ZP.271.1.14.2017

Wyjaśnienia 3 do SIWZ

dotyczy: postępowania nr ZP.271.1.14.2017 o udzielenie zamówienia publicznego, którego przedmiotem jest dostawa wraz z wdrożeniem Systemu Dynamicznej Informacji Pasażerskiej.

B 1.27.	POM. SERWERA
5,60m ²	wykładzina prądoprzewodząca

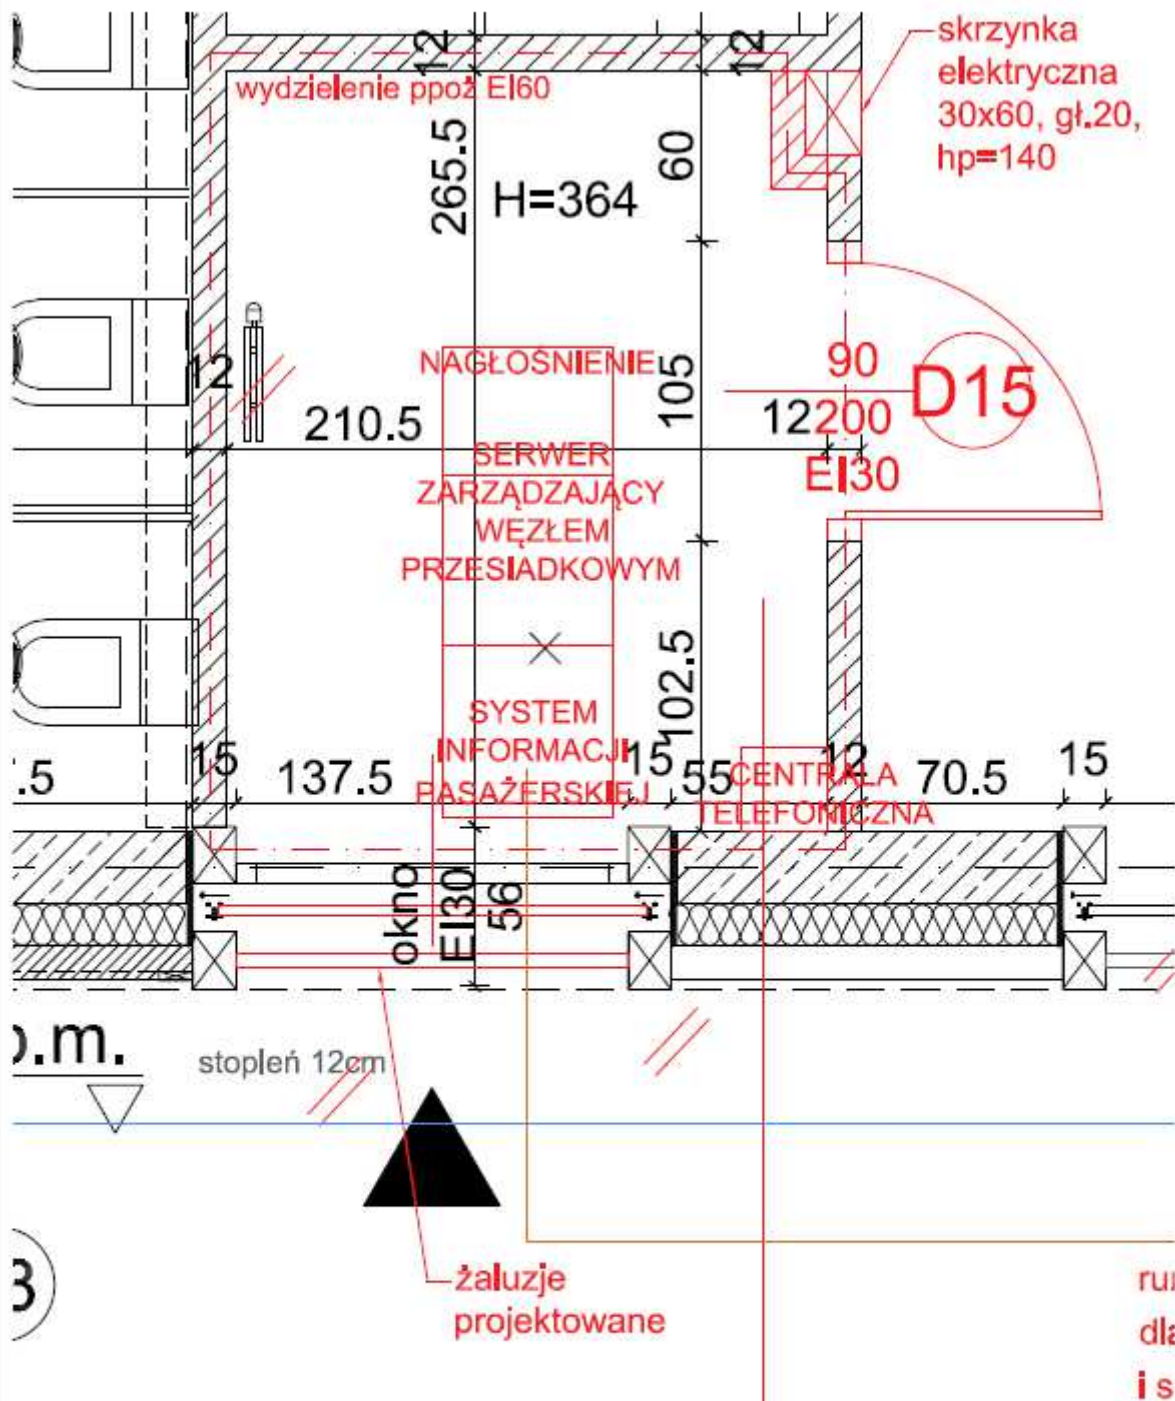
Pytanie nr 20: Proszę o podanie podstawowych parametrów przygotowanej serwerowni jak wielkość pomieszczenia, powierzchnia wolna do zainstalowania dodatkowych szaf, rodzaj i moc zainstalowanej klimatyzacji,

Odpowiedź: Podstawowe parametry serwerowni:

Wielkość pomieszczenia: wymiary 2,10m x 2,67 m; powierzchnia 5,60 m². Schemat ideowy zagospodarowania przestrzeni pomieszczenia przedstawiono na poniższym rysunku.
